dotyczy: postępowania o udzielenie zamówienia na wykonanie robót budowlanych związanych z adaptacją strefy SPA na strefę saun w kompleksie sportowo-rekreacyjnym Termy Maltańskie przy ul. Termalnej 1 w Poznaniu (sygn. ZP/TM/tp/17/2023)

Zamawiający, Termy Maltańskie sp. z o.o., informuje, że w toku postępowania wpłynęły wnioski o wyjaśnienie treści Specyfikacji warunków Zamówienia (dalej „SWZ”).

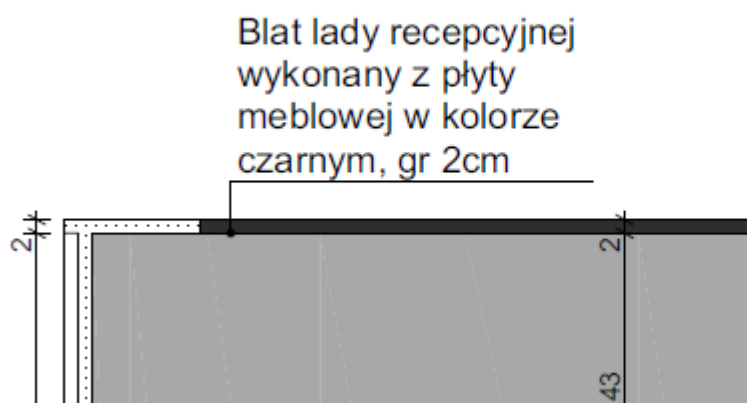
Czy Zamawiający zgadza się na łączenie luster zaprojektowanych na rysunku A.8.03? Proponowane łączenie w poziomie blatu lub powyżej spowoduje w przypadku uszkodzenia mechanicznego lustra wymianę mniejszego elementu. Lustro poniżej poziomu blatu będzie mocno narażone na uszkodzenia.

Zamawiający nie zgadza się na łączenie luster.
